Service Bulletin

HOOFDGROEP	GROEP	NO.
8	84	407

BETR. Afschermkapjes achterste kriksteunen

400

84 112

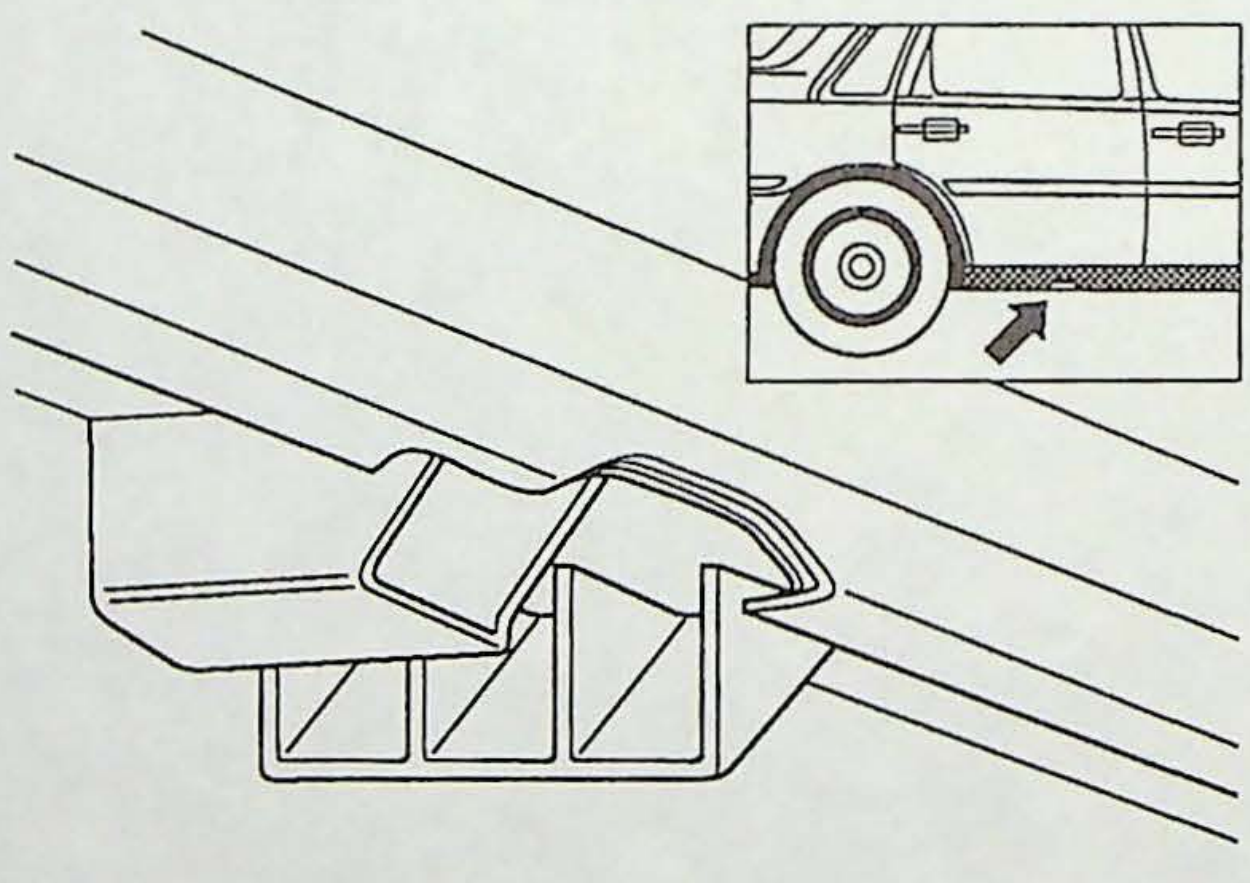
Om beschadiging door steenslag e.d. te verminderen zijn vanaf modeljaar '92 de achterste kriksteunen voorzien van kunststof afschermkapjes.

Let op!
Voorkom beschadiging van deze afschermkapjes bij het plaatsen van hefgereedschap onder de achterste kriksteunen.

Het kapje is bevestigd met 2 plaatschroeven.
Aanhaalmoment 1,5 Nm.
Vervang tevens de kunststof kooimoeren.
